対策箇所説明図 ①

マスターシリンダー断面図

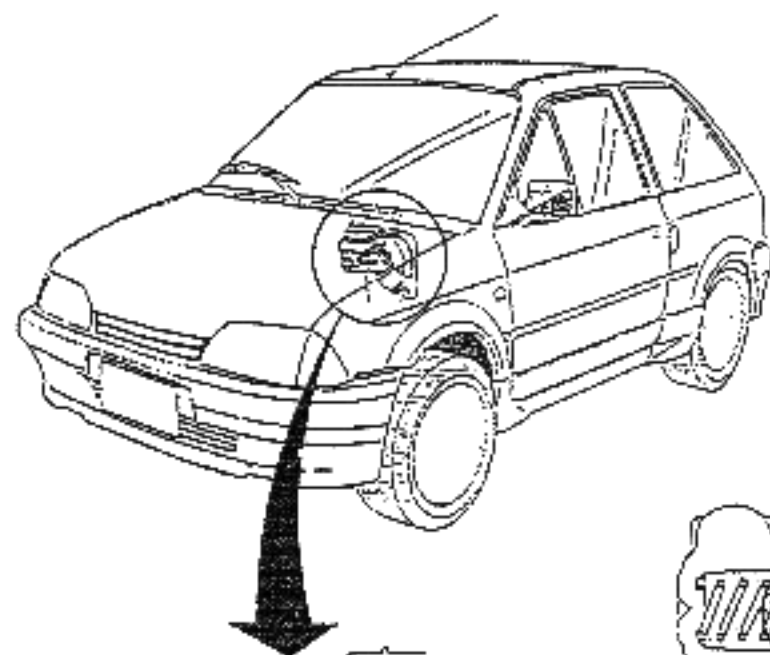
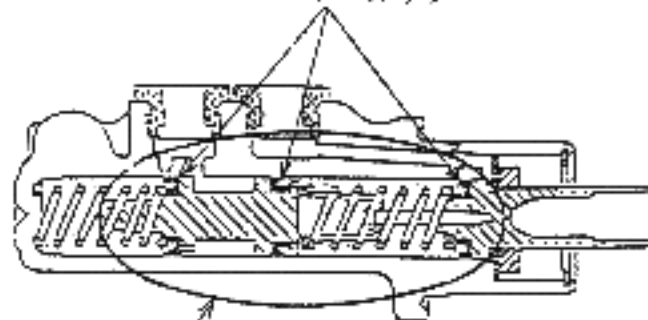
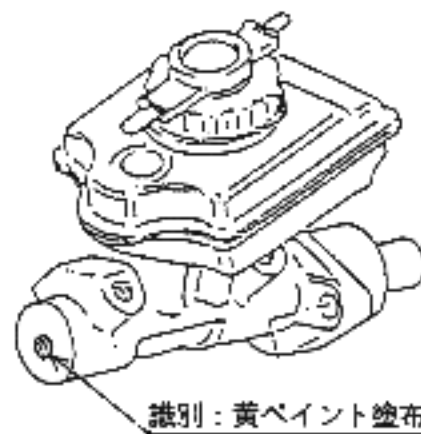
欠陥発生箇所

組立時に使用した石けん水が混入したため、シリンダー内部に錆が発生するものがあり、ピストンカップが損傷して、最悪の場合、制動力が低下するおそれがある。

対策前

リザーバタンク組付時に石けん水を使用。

対策後

石けん水の使用を中止。

対策内容

マスターシリンダーを良品と交換する。
